白ゆり公園改修 第2回事業説明会

令和2年2月4日
葛飾区都市整備部公園課

4. 計画の修正案

5. 検討内容-1 出入口

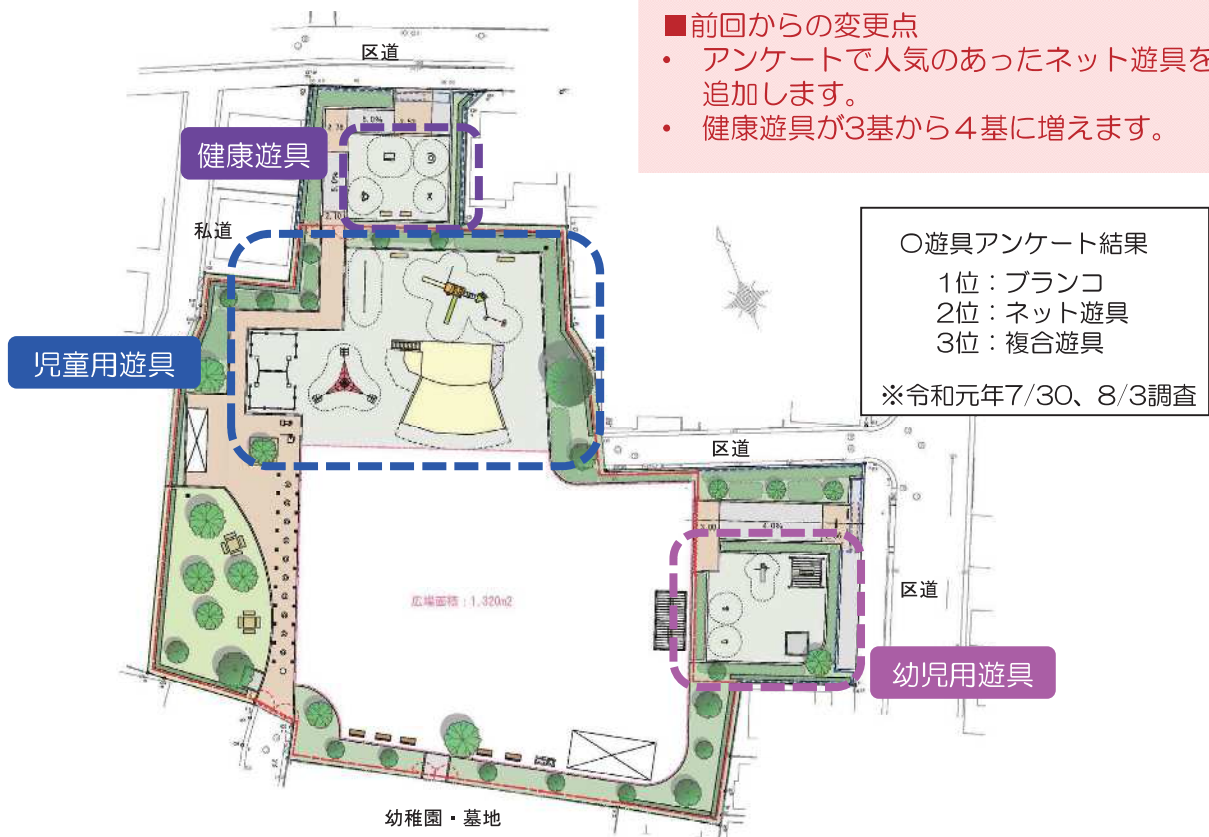
- 私道である西側ではなく、北側に出入口、駐輪場を設置してほしい。
- 私道は車の通りがあるため、出入口の安全性を考慮してほしい。

- ・ 出入口は北側、南側、東側とし、現況の西側、東側は廃止とします。
- ・ 駐輪場は東側、北側に設置します。
- ・ 東側の出入口には車止めを設置し、飛び出し防止をします。

5. 検討内容-3 防犯カメラ

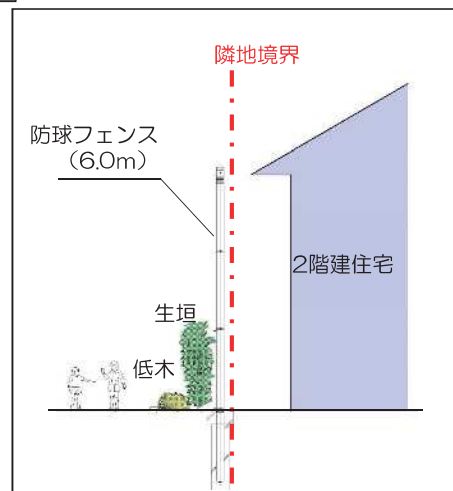
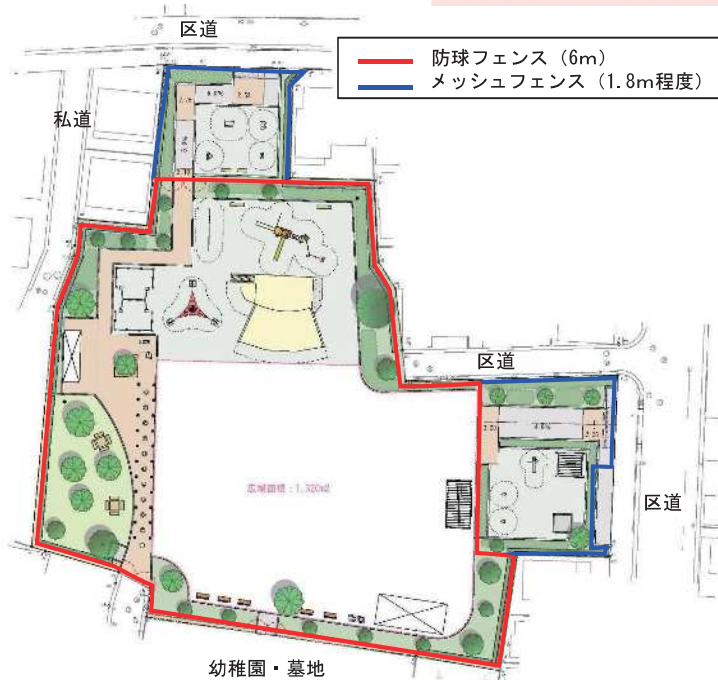
●既存の滑り台が大きい子のたまり場になっているため、小さい子も利用できるようにしてほしい。

- 公園全体を確認できる位置に防犯カメラを設置します。
- 滑り台がたまり場にならないように付近に防犯カメラを設置します。

5. 検討内容-4 フェンス（開園時間及び施錠について）

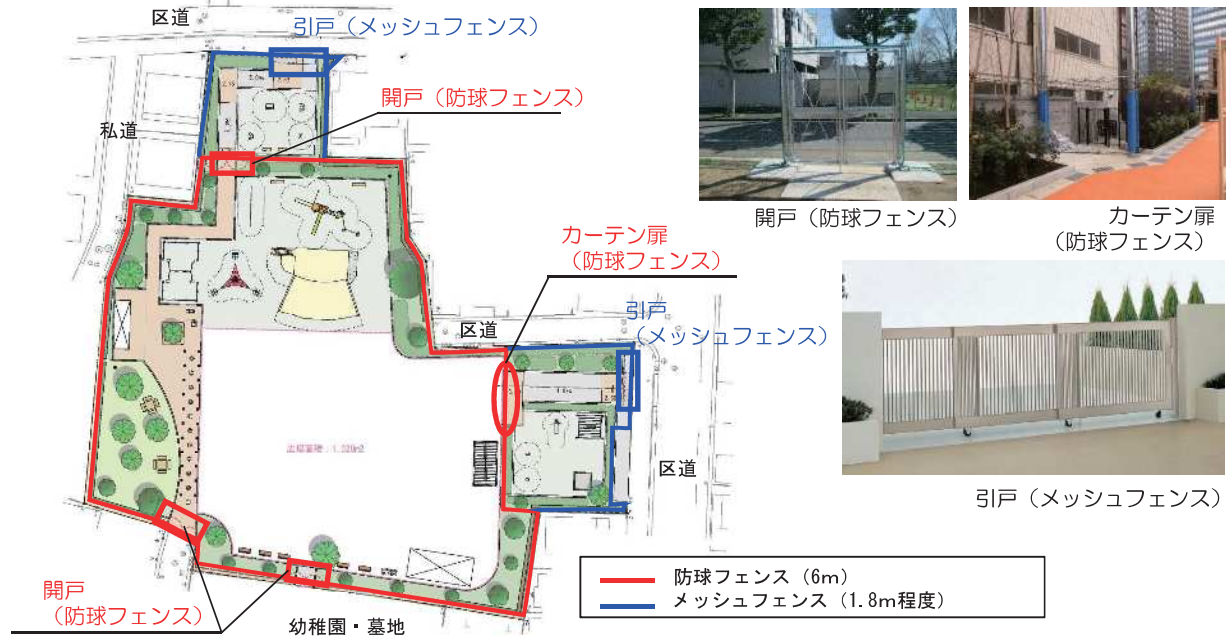
●健康遊具は早朝や夜間使う人を考慮して公園を施錠する場合でも利用しやすいようにしてほしい。

●健康遊具は防球フェンス外に設置し、利用しやすいようにします。

- 公園は夜間も開放いたします。
- 防球フェンスとメッシュフェンスは施錠可能なものを設置します。

5. 検討内容-5 施設配置及び植栽

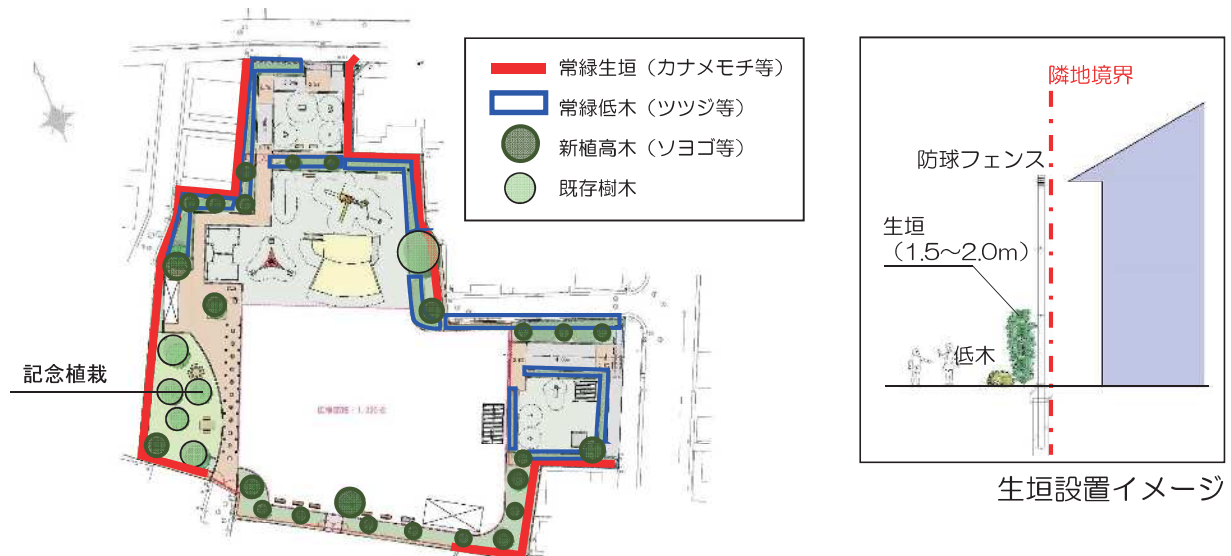
●公園から住居が丸見えにならないように植栽等で目隠しをしてほしい。

●落葉する大きな樹木は植えないでほしい。

●公園の地盤が高く、周辺住居への見通しがよくなっているため公園の地盤を道路と同じ高さにしてほしい。

●隣接する住宅側には生垣を植栽し、住宅が丸見えにならないようにします。

●新しく公園に整備する樹木は常緑を多く植栽します。

●防犯上公園内が道路から見えるようにしますが、植栽や生垣、施設配置で近隣住宅から公園が直接見えない工夫をします。
